SERVICE INFO – INA 0131

Kiristinrullan 531 0813 10 muutos

Autonvalmistajat: Ford, Mazda, Volvo

Kuva 1: Vasemmalla on edellinen versio, oikealla on uusi versio

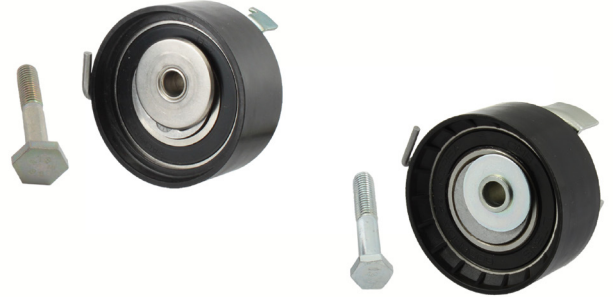
Tuotteidemme jatkuvan kehityksen puitteissa modifioitiin kiristinpyörä 531 0813 10 ja vastaavat kiinnitysruuvit.

Tässä huoltotiedotteessa on esitetty tähänastisen mallin (kuva 1, vasemmalla) ja uuden mallin (kuva 1, oikealla) ulkonäölliset erot.

Modifioituja kiristinpyöriä asennettaessa on käytettävä mukana tulevaa M8x47 mm kiinnitysruuvia. Muutetun ruuvikiinnityksen vuoksi ei osia saa sekoittaa keskenään.
